### **Nota van inlichtingen inschrijvingsfase behorend bij:**

Bestek "Vechtoevers fase 2 te Ommen"

Besteknr: 13029

Aanbesteder: Waterschap Vechtstromen  
Postbus 5006  
7600 GA ALMELO

tel. 0592 - 33 88 99  
fax. 0592 - 33 06 67  
www.grontmij.nl

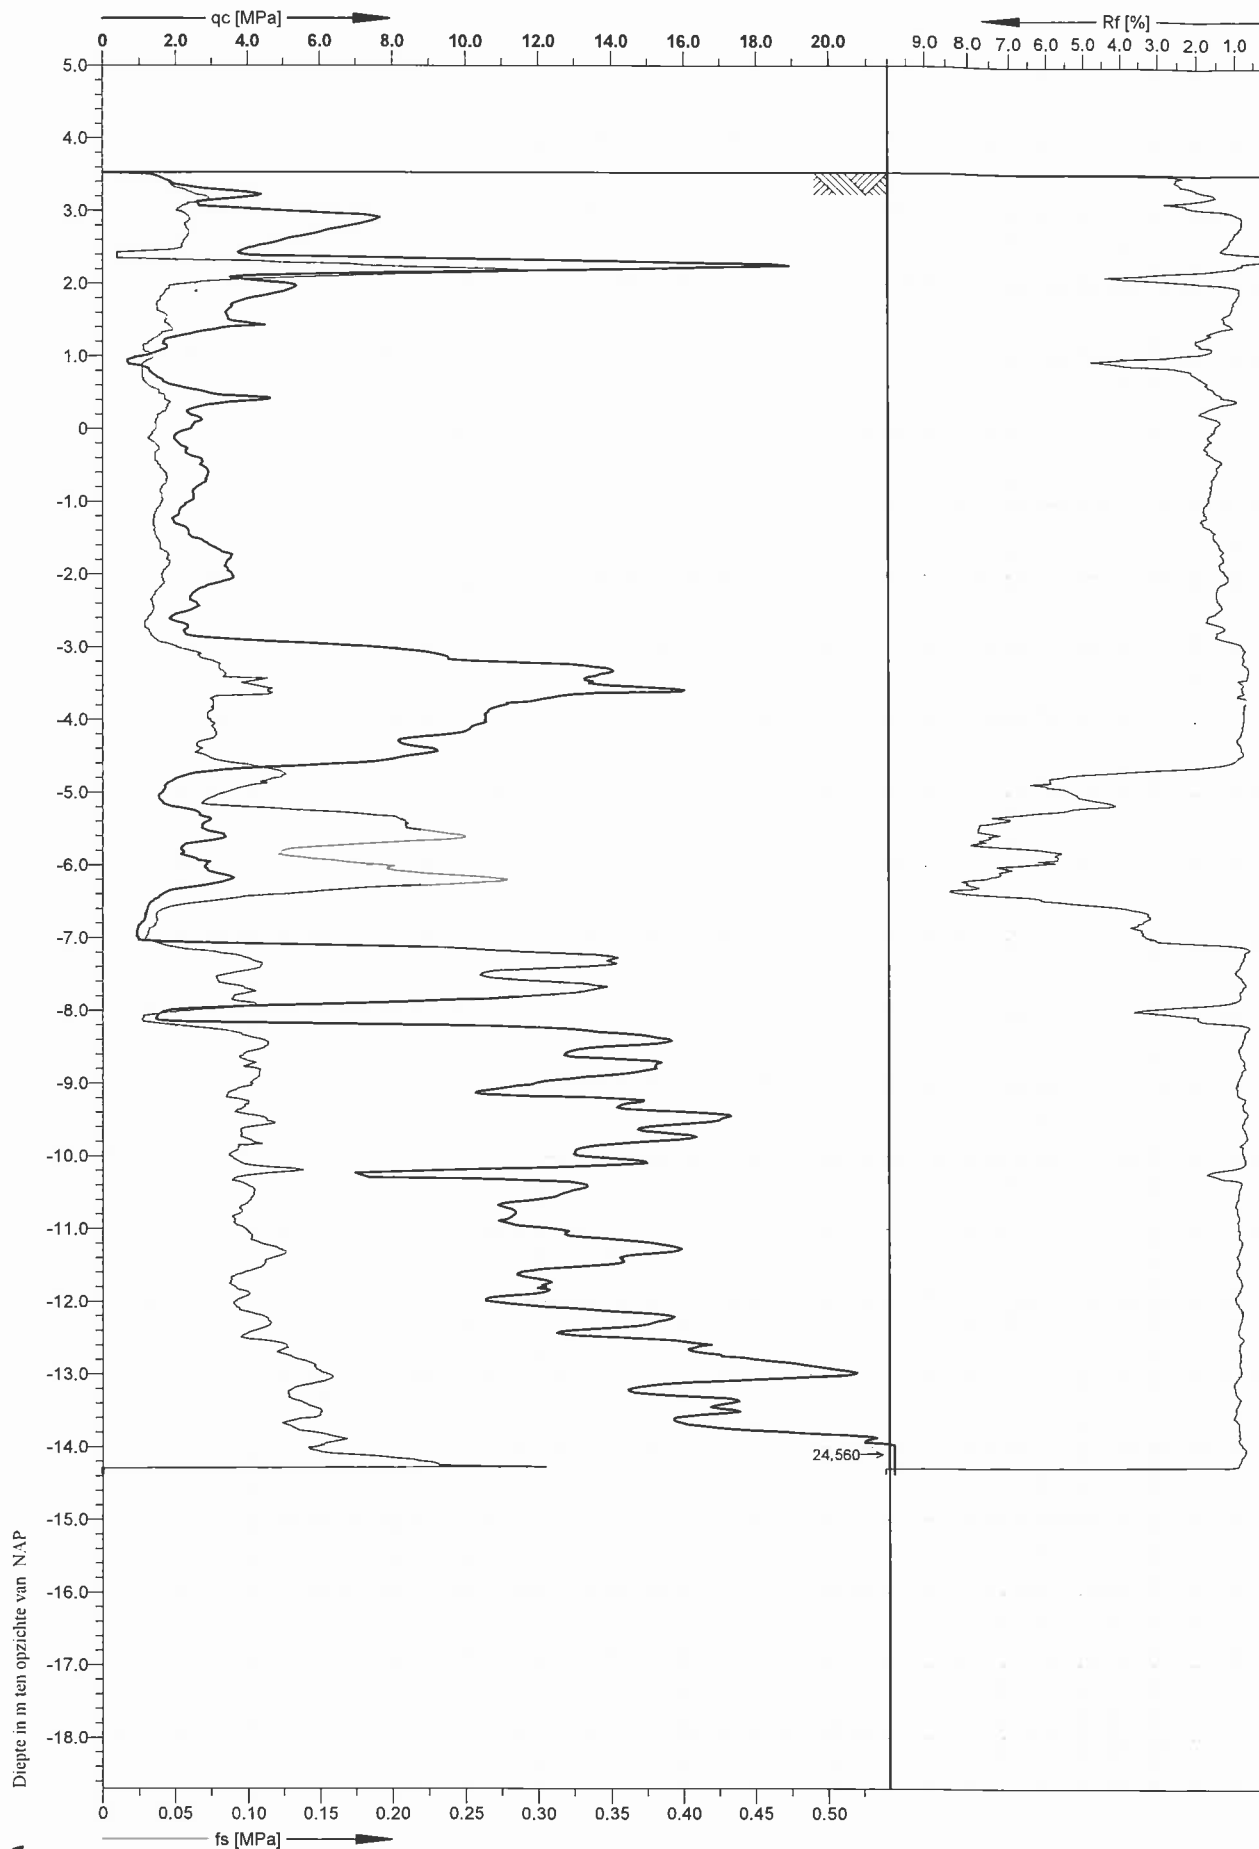
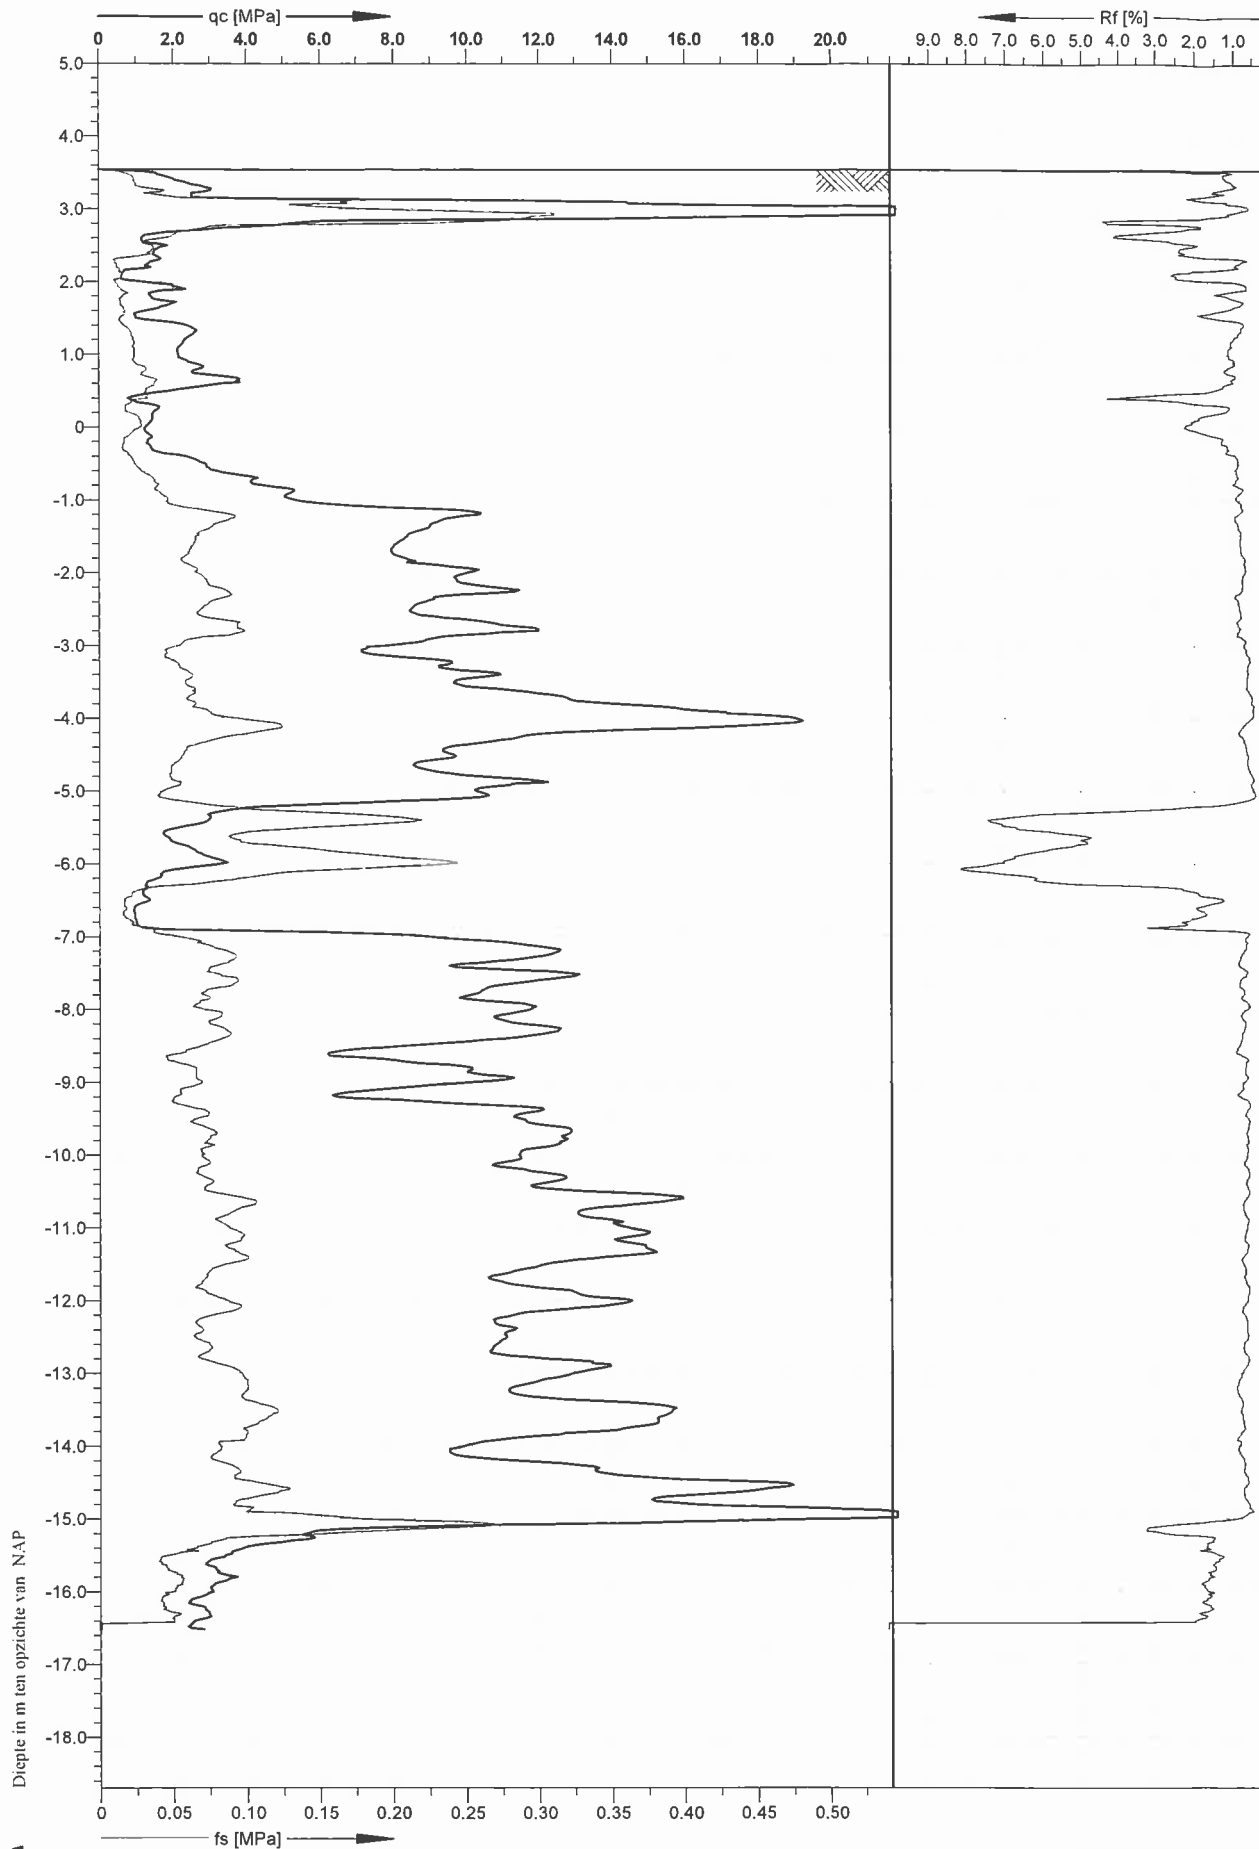
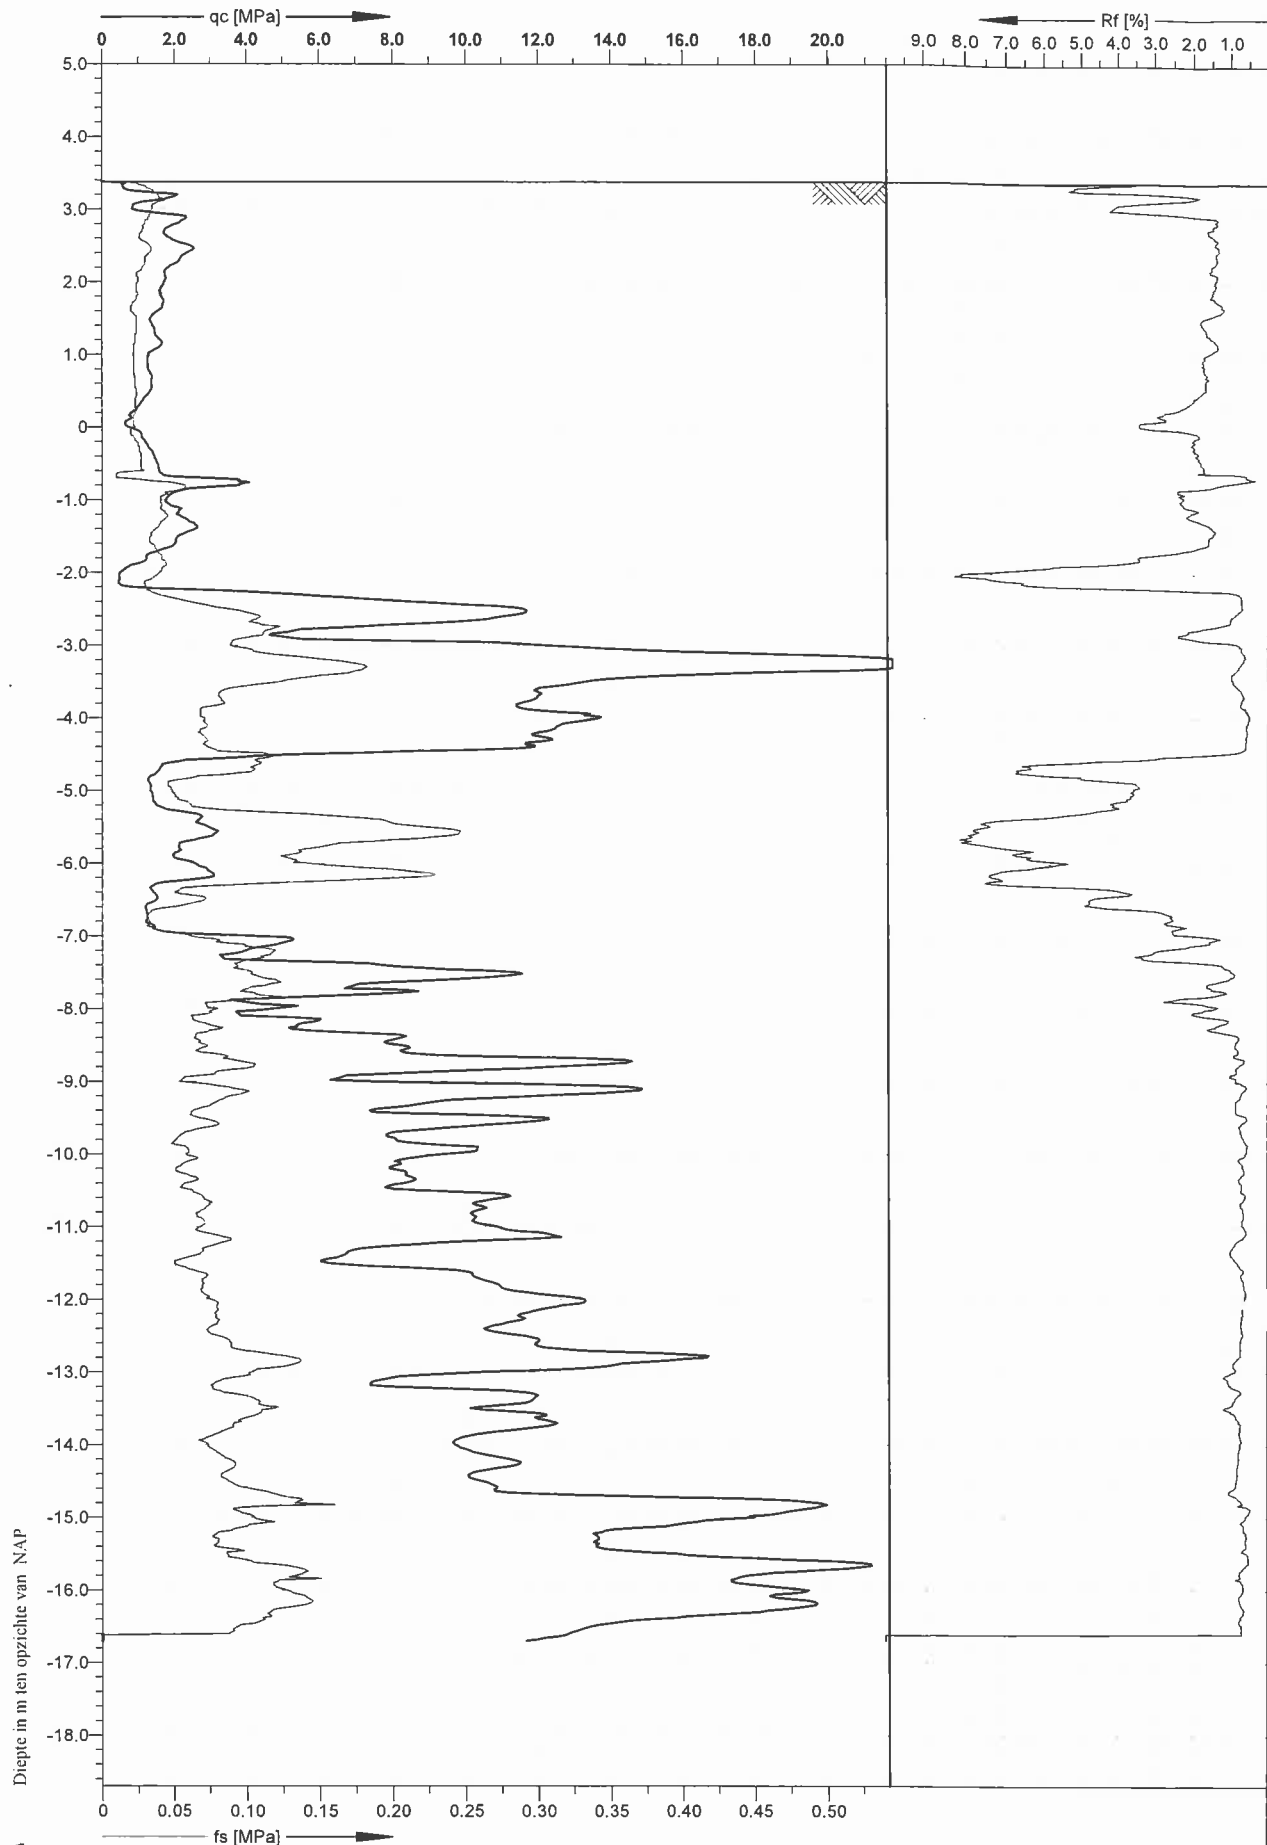
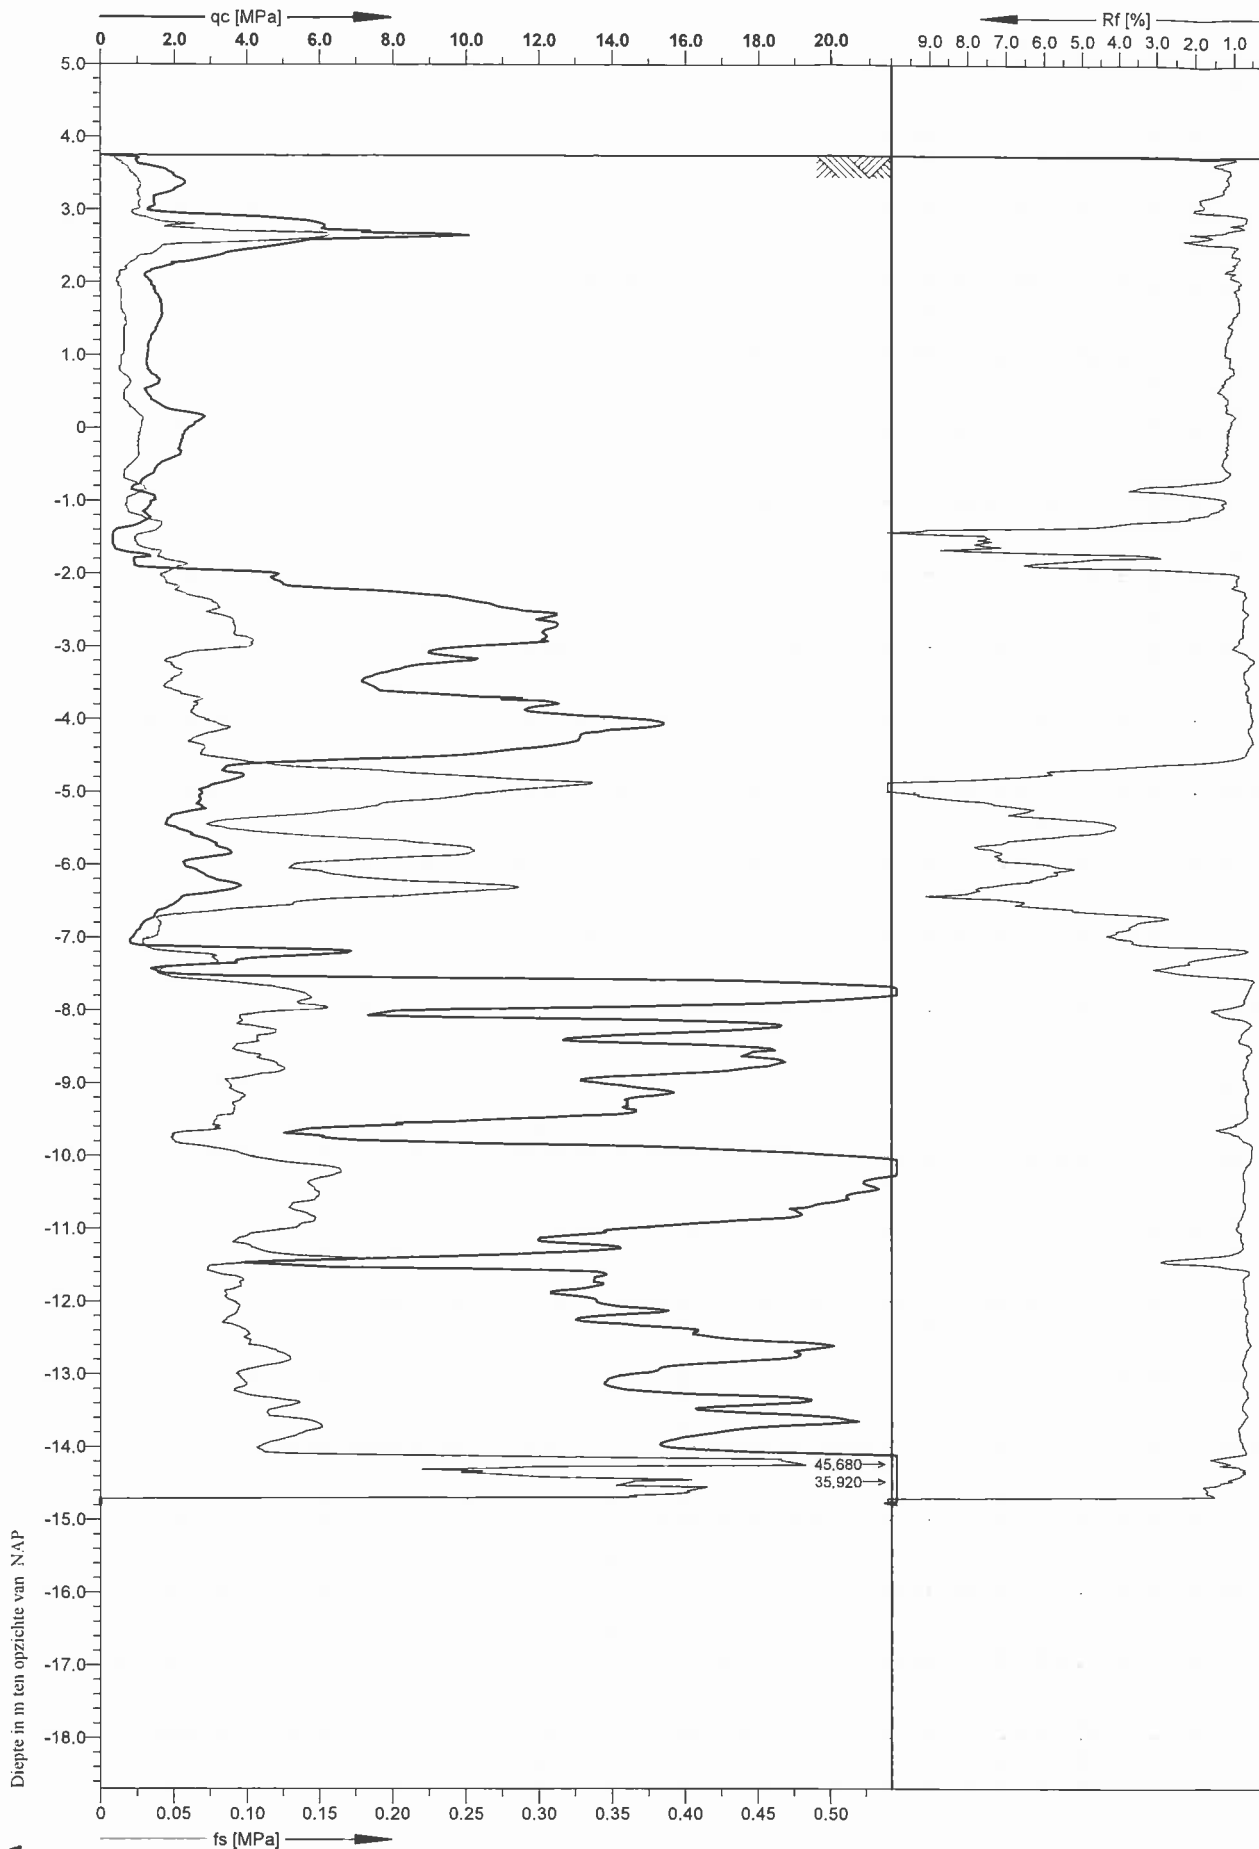
Wil OG de sonderingen ter beschikking stellen?

Ja, zie bijlage 2 in deze Nota van Inlichtingen.
